改善箇所説明図

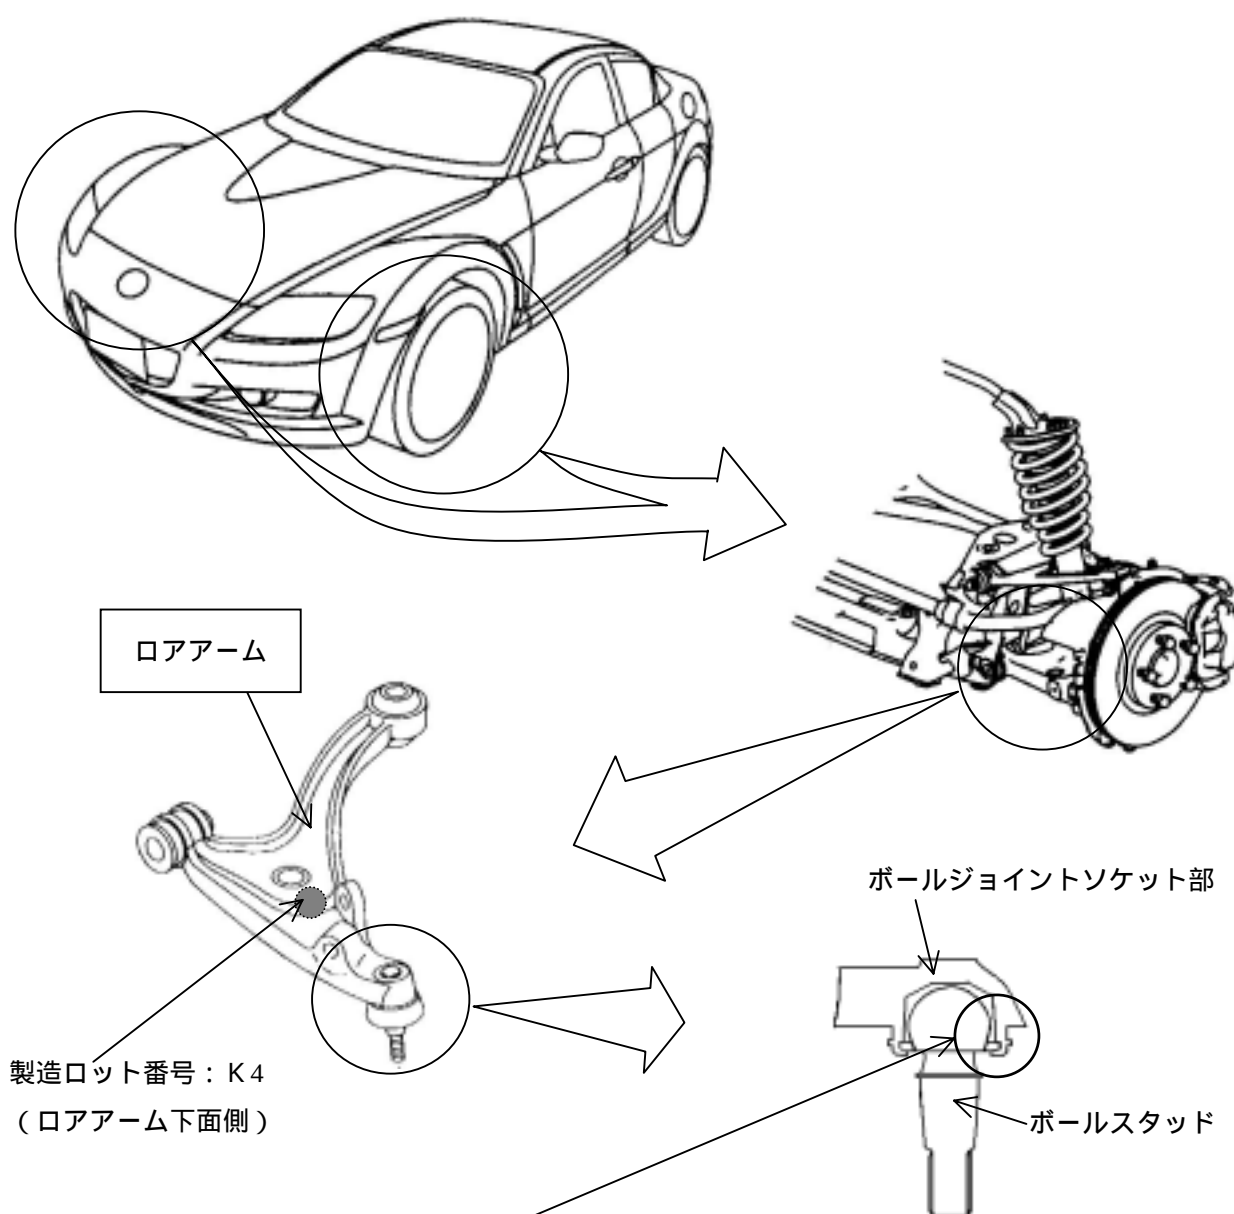
基準不適合発生箇所

前輪緩衝装置において、不適切な鍛造工程により製作されたロアアームが組み付けられたため、当該ロアアームのボールジョイントソケット部に亀裂が発生したことがある。そのため、サーキットでのコーナリング走行時等に、内輪が段差を乗り越えたり、急操舵、急制動を行った場合、ボールジョイントソケット部からボールスタッドが外れ、走行不能となるおそれがある。

全車両、ロアアームの製造ロット番号を点検し、該当するものは当該ロアアームを良品と交換する。

識別：左側フロント・サスペンション・タワー・バーのプレートに黄色ペイントを塗布する。
